Il Progetto Movicentro

MOVICENTRO DI MONDOVÌ: RELAZIONE DI SINTESI

Sopralluogo del 4 ottobre e 26 novembre 2018

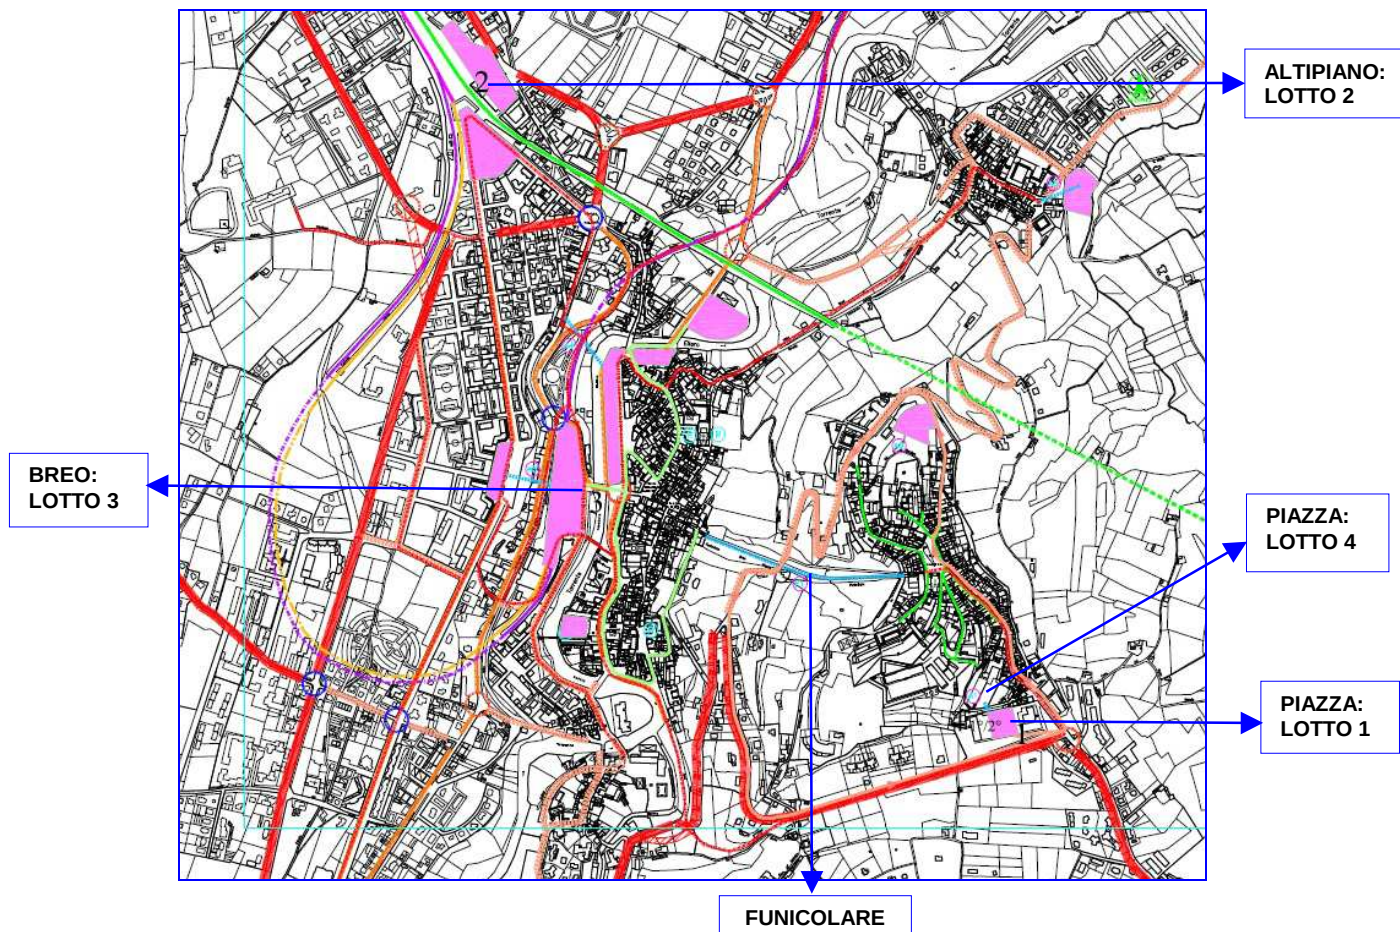
A fronte di un primo sopralluogo effettuato in data 4 ottobre 2018, si sono rilevati i lavori dell'intervento nell'ambito della stazione ferroviaria per la riqualificazione del fabbricato viaggiatori di Mondovì, del sottopasso, delle pensiline e dell'innalzamento dei marciapiedi per conto di RFI. Nessun riscontro informativo si è avuto relativamente all'esistenza del Movicentro, né all'interno dei locali ferroviari e né sul piazzale della stazione il cui il nodo, Altipiano appunto, è uno dei tre individuati, né tanto meno si ha nessun rilievo informativo sulla presenza degli altri due nodi, Breo

Di fatto si è rilevata la completa assenza di qualsiasi tipo di sistema informativo e/o mappa e/o segnaletica verticale che indichi come il nodo Altipiano sia collegato agli altri due e con quali modalità di trasporto è possibile raggiungerli. Nonostante la realizzazione della banchina e dell'unica pensilina coperta per l'attesa dei bus, l'informativa è risultata scarsa; anche se sono affissi all'interno della pensilina alcuni orari sia di linee urbane che extraurbane, è difficoltoso comprendere, visto anche lo stato delle medesime, quale potrebbe essere quella di interesse. Neppure chiedendo informazioni ad alcuni passanti, così come ai conducenti dei taxi, si sono reperite informazioni relative a quale linea potesse portare verso gli altri due nodi, Breo e Piazza del Movicentro, termine quest'ultimo di cui nessuno di quelli interpellati conosceva il significato.

Vista la presenza dei lavori in corso, non si è riusciti a verificare quali servizi sono presenti e disponibili all'utenza della stazione ferroviaria. Ad ogni modo oltre all'area parcheggio taxi ed all'unica pensilina per la fermata bus, non si è rilevata la presenza di nessun stallo bici, così come nessun altro servizio all'utenza dei servizi di trasporto su gomma, quale potrebbe essere per esempio la biglietteria e/o un distributore automatico per i servizi di trasporto pubblico su gomma.

Si auspica che una volta terminati i lavori di RFI si possano riscontrare, oltre ai servizi propri della stazione ferroviaria, anche e specialmente la presenza di un efficiente sistema informativo che metta i viaggiatori in condizione di recepire immediatamente tutte le informazioni necessarie alla prosecuzione del proprio viaggio, al facile reperimento dei titoli di viaggio e che consenta la

Nella fattispecie risulta necessario dotare i locali e tutti i luoghi di transito viaggiatori della stazione ferroviaria di opportuna segnaletica tramite la quale si dovrebbero fornire tutte quelle informazioni utili agli utenti che devono continuare il loro viaggio con un cambio di modalità di trasporto, mediante simboli ed illustrazioni chiaramente decifrabili da chiunque anche attraverso servizi informativi.
